Commune de Saint Marc Jaumegarde

PLAN LOCAL D'URBANISME
MODIFICATION N°1

PIECE N°1
NOTICE DE PRÉSENTATION

PLU prescrit le 18 octobre 2010
PLU arrêté le 16 août 2016
PLU approuvé le 21 mars 2017
Modification N°1 du PLU approuvée le 11 octobre 2018

Avant : extrait du plan de zonage du PLU en vigueur

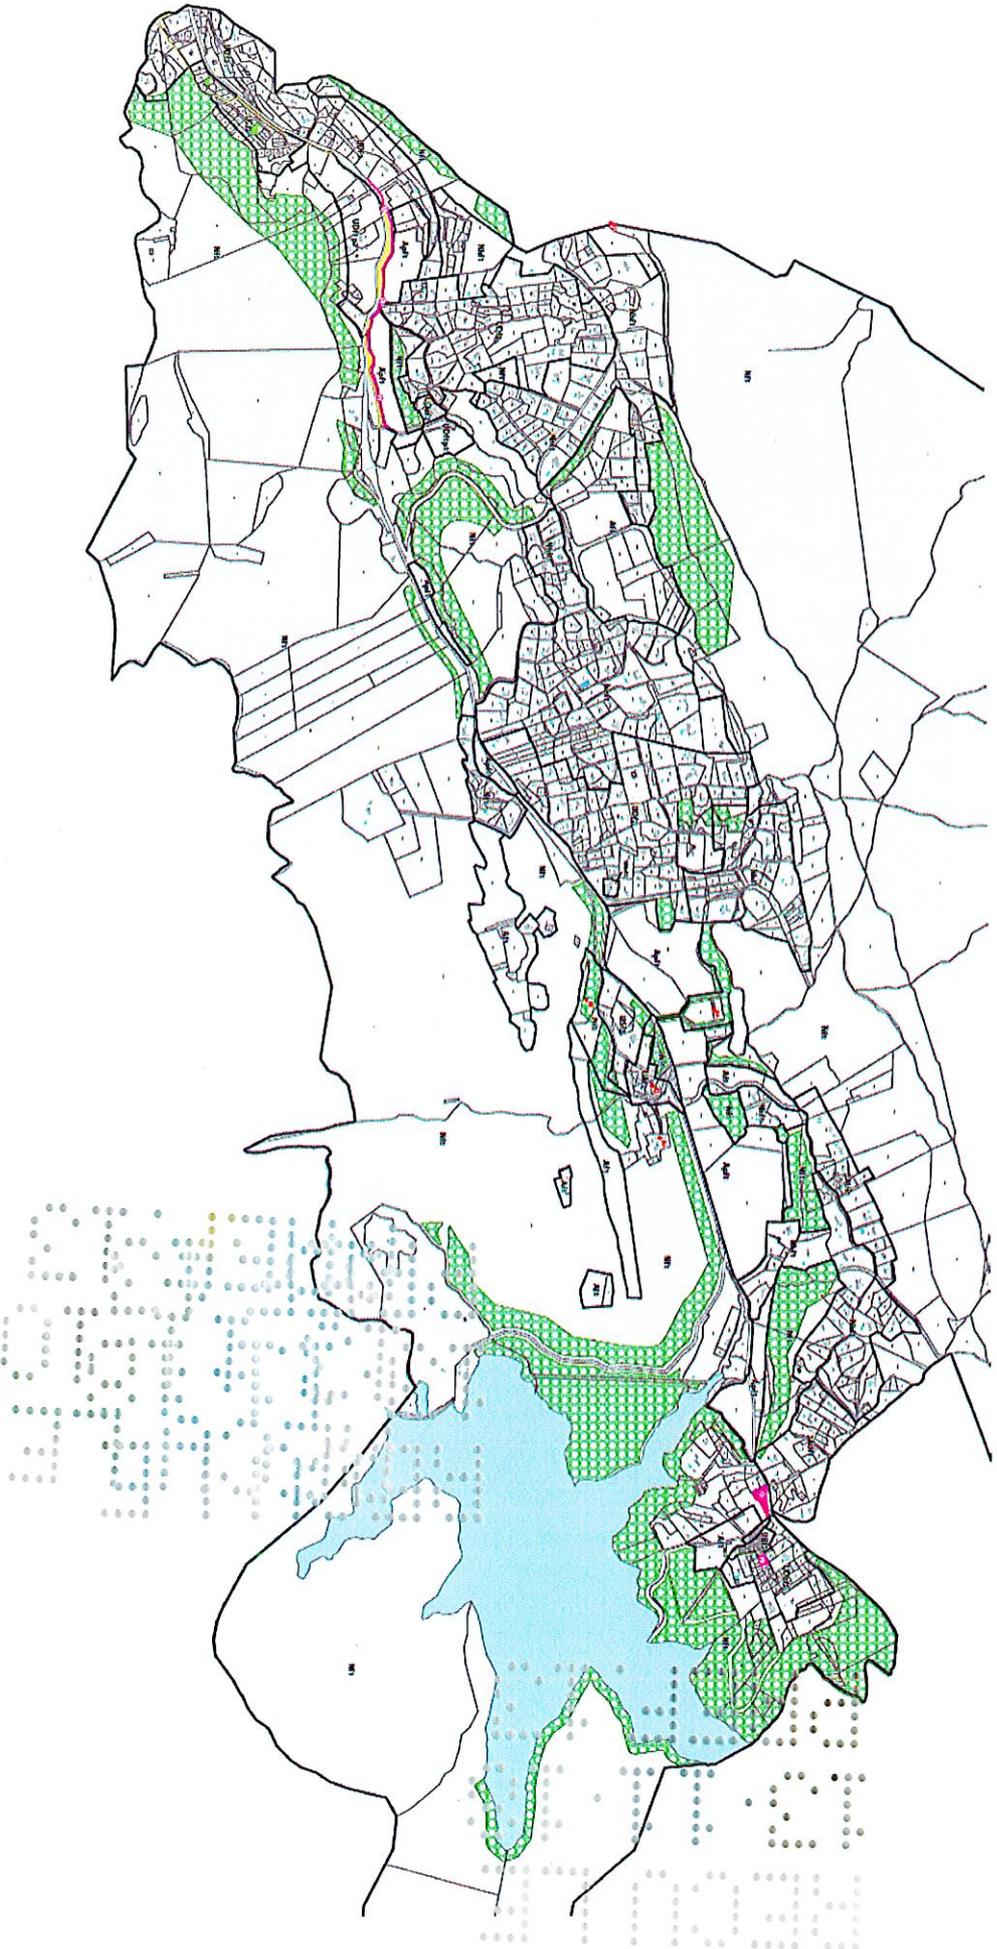
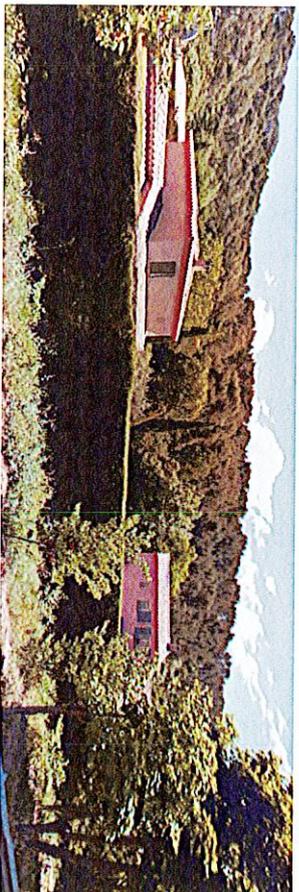
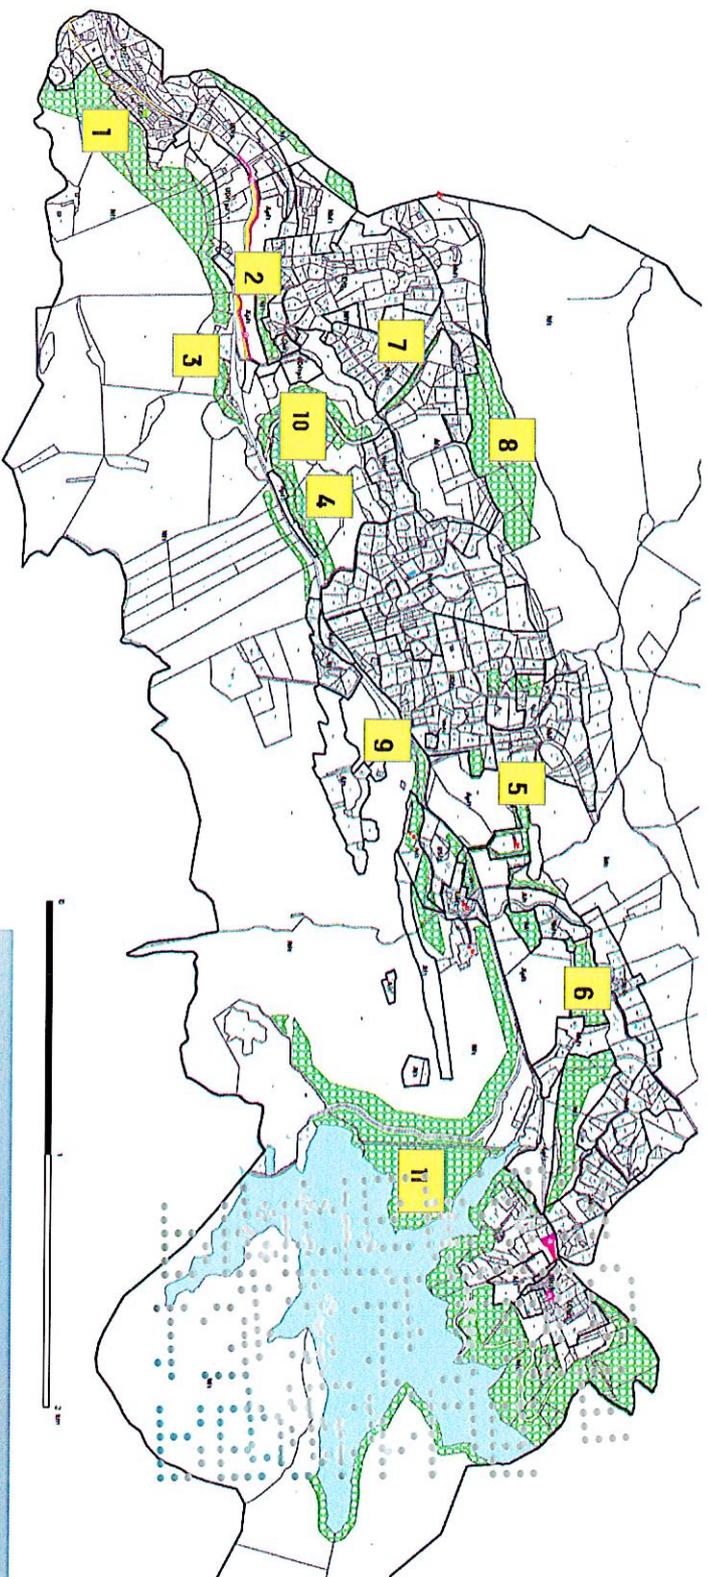
La modification du PLU vise la création de 106,7 hectares d'Espaces Boisés Classés.

Les planches 5a – planche globale et 5b – zoom sur la partie urbanisée sont modifiées afin de faire figurer les Espaces Boisés ainsi redéfinis.

Après : extrait du plan de zonage du PLU modifié

11 - Extrait du plan de zonage du PLU modifié - Boisements visibles depuis le sud du massif de la Sainte-Vicoire (versants)

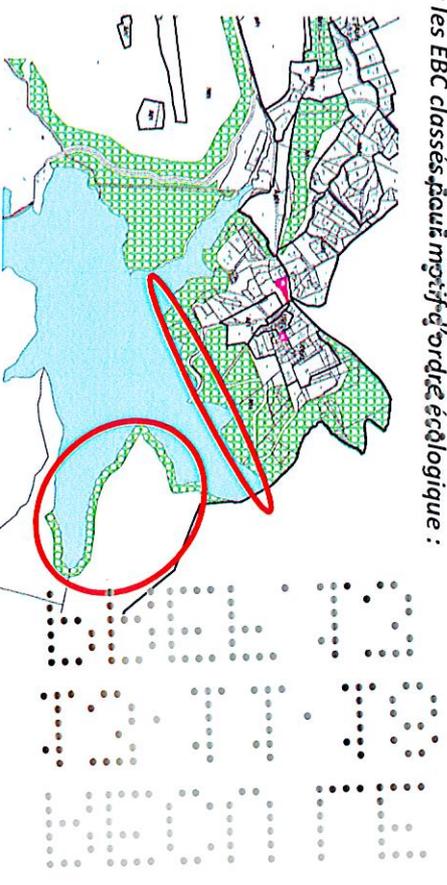
Zoom sur les EBC classés pour motif d'ordre paysager :

Extrait du plan de zonage du PLU modifié - Ripisylve d'intérêt communautaire au titre du site Natura 2000 de la Montagne Sainte Victoire - Bord du Lac de Bimont

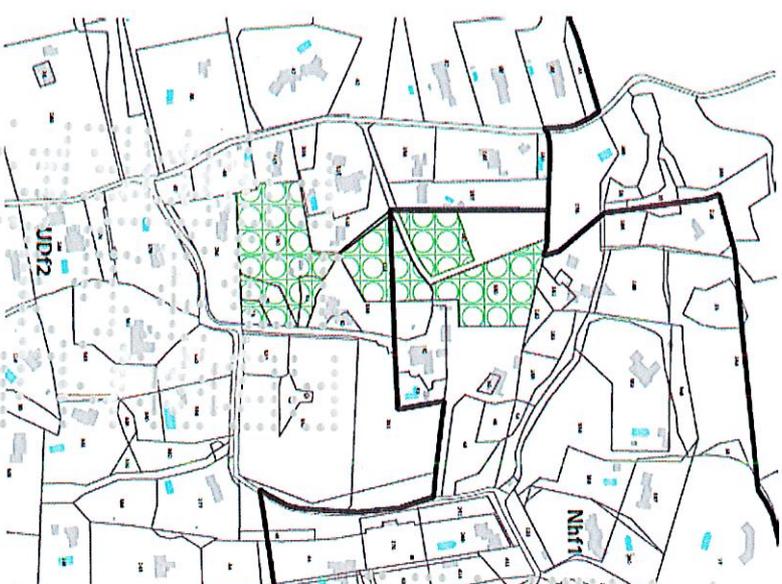
Zoom sur les EBC classés par ordre écologique :

Extrait au plan de zonage du PLU modifié

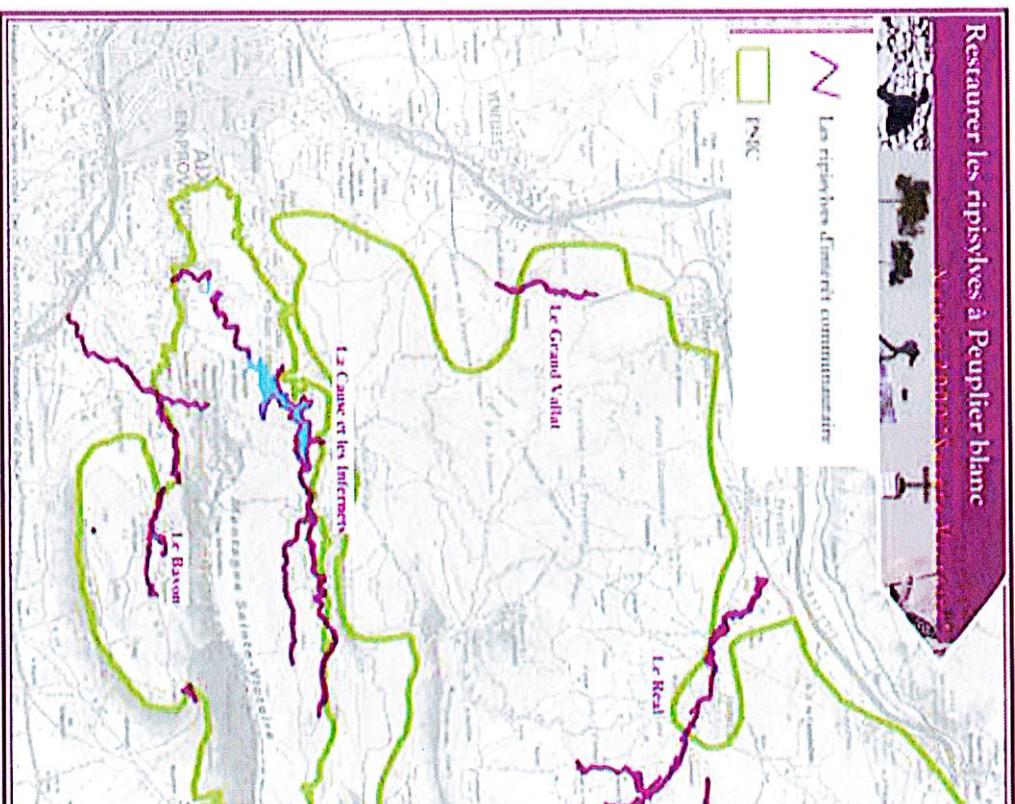
Zoom sur les EBC classés pour motif de préservation du caractère boisé et de l'environnement paysager de certains quartiers (secteur des Savoyards) :
